RESOLUCIÓN No.

POR MEDIO DE LA CUAL SE RENUEVA UN PERMISO DE VERTIMIENTOS Y SE ADOPTAN OTRAS DETERMINACIONES

LA DIRECTORA DE LA REGIONAL VALLES DE SAN NICOLÁS DE LA CORPORACIÓN AUTÓNOMA REGIONAL DE LAS CUENCAS DE LOS RÍOS NEGRO Y NARE, CORNARE. En uso de sus atribuciones legales y delegatarias y

2. Que mediante Auto AU-00431 del 10 de febrero de 2023, se dio inicio al trámite ambiental de **RENOVACIÓN y MODIFICACIÓN DE PERMISO DE VERTIMIENTOS**, presentado por la sociedad **AVICOLA NACIONAL S.A** con Nit 890911625-1, a través de su representante legal el señor **JUAN FERNANDO PELAEZ JARAMILLO** identificado con cédula de ciudadanía número 70.561.252, para el sistema de tratamiento y disposición final de las Aguas Residuales Domésticas –ARD y Aguas Residuales no Domésticas –ARnD, en beneficio de los predios con folios de matrícula inmobiliaria 020-160474, 020-160200, 020-162005, ubicados en el municipio de El Carmen de Viboral, Antioquia

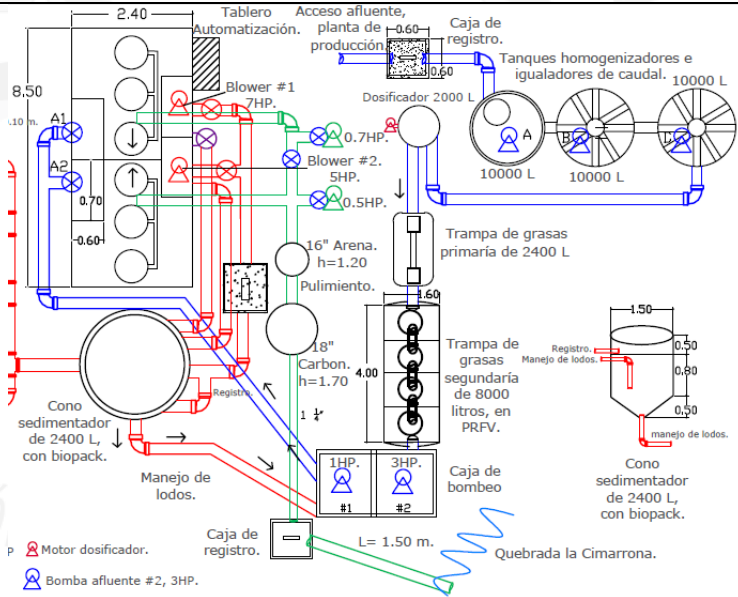
Requerimiento RAS 0330-2017 Artículo 172. Trampa de grasas	Observaciones
El volumen de la trampa de grasas se calculará para un periodo de retención mínimo de 2.5 minutos.	Cumple
La relación largo- ancho del área superficial de la trampa de grasas deberá estar comprometida entre 1:1 a 3:1, dependiendo su geometría.	Largo: 1.0m Ancho: 1.0m Largo/ ancho: 1:1 Cumple
La profundidad útil deberá ser acorde con el volumen calculado partiendo de la altura útil mínima de 0.35m.	Cumple

Requerimiento RAS 0330-2017 Artículo 174. Tanque séptico prefabricado	Observaciones												
Cada tanque debe de estar rotulado con la siguiente información: 1. Identificación del fabricante y del producto. 2. El número de la NTC o internacional con la que está certificada el producto. 3. La capacidad nominal. 4. La fecha de fabricación. 5. Tipo de material.	Se solicitará en las recomendaciones												
Tiempo de retención hidráulico debe estar entre 12 a 24 horas.	Cumple												
El pozo deberá constar como mínimo de dos cámaras, el volumen de la primera cámara deberá ser igual a 2/3 del total del volumen.	Cumple												
La profundidad útil debe de estar entre los volúmenes mínimos y máximos dados en la siguiente tabla de acuerdo con el volumen útil obtenido:

Los FAFA se construyen como una cámara anexa al final del pozo séptico o una cámara independiente.	Cumple
El lecho filtrante podrá estar construido por un lecho de grava, con volumen de 0.02 a 0.04 m3 por cada 0.1m3/día de aguas residuales que se van a tratar; también será posible emplear material filtrante plástico, utilizando la mitad del volumen anterior.	Cumple

Tabla 1: Parámetros para usuarios equiparables a usuarios de vivienda rural dispersa

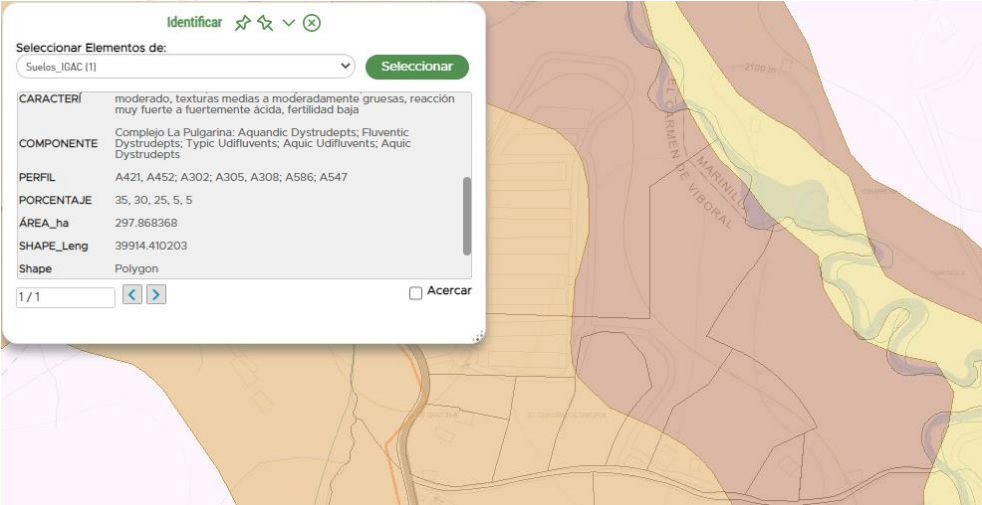
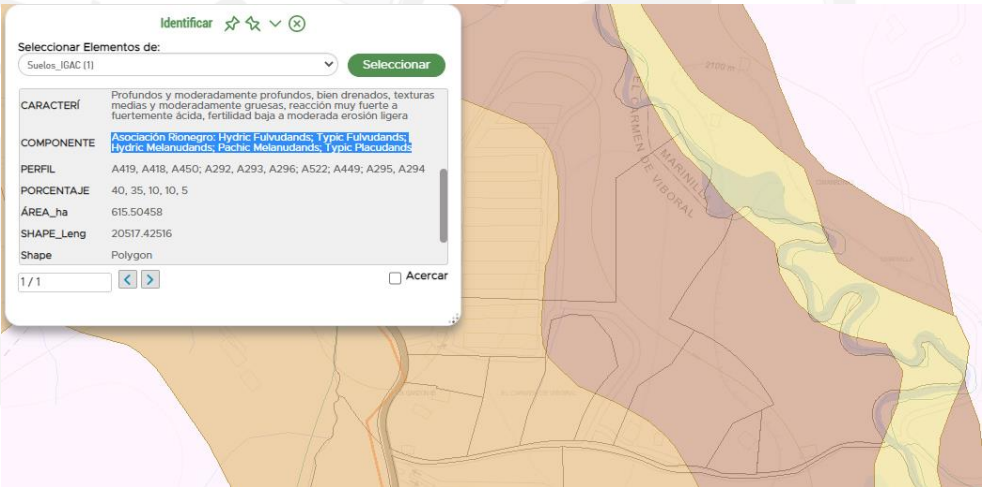
De acuerdo con la prueba de infiltración realizada para cada punto de disposición del vertimiento, y la información secundaria:

- a) Características del vertimiento: El usuario allegó caracterización del STARD, dando cumplimiento al Decreto 1594 de 1984, sin embargo, se analizará con los parámetros de la Categoría III de la Tabla 1 de la Resolución 699 de 2021:
